CIRCULAIRE TECHNIQUE PIÈCES DÉTACHÉES SPARE PARTS TECHNICAL CIRCULARS TECHNISCHE RUNDSCHREIBEN FÜR ERSATZT

00446

OBJET : Montage de transmission "GLAENZER" avec tandem FIAT à la place de la transmission FIAT

MISE EN APPLICATION : Sur CHASSIS 27 x 64 - 27 x 66

670297 TRANSMISSION ENTRE PONTS 27 x 64 et 27 x 66

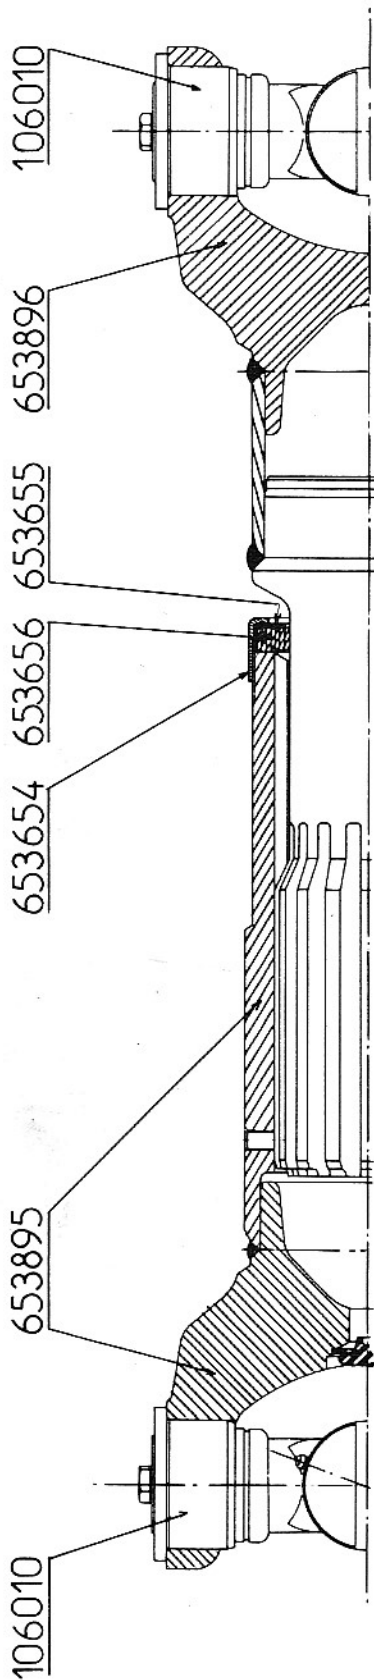
NOTA : La transmission Glaenzer n'est pas interchangeable avec la transmission Fiat car les brides de sorties entre ponts sont différentes
